改善箇所説明図

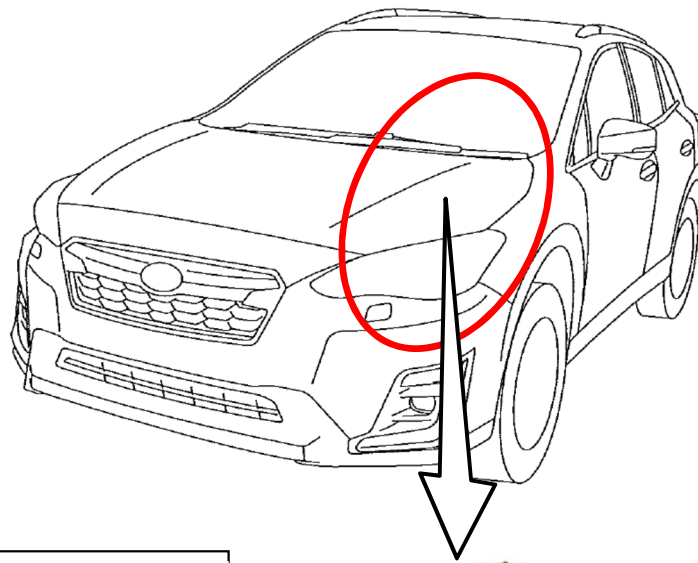
基準不適合発生箇所

エンジンコントロールユニットの制御プログラムにおいて、エンジンが停止する際の制御が不適切なため、イグニッションコイルへ必要以上に通電することがある。そのため、イグニッションコイルの内部温度が上昇し回路がショート、ヒューズ切れを起こし、最悪の場合、走行中エンジンが停止するおそれがある。

改善内容

全車両、イグニッションコイルを点検しエンジンコントロールユニットの制御プログラムを対策プログラムに書き換える。イグニッションコイルに損傷がある場合は、イグニッションコイルを新品に交換する。
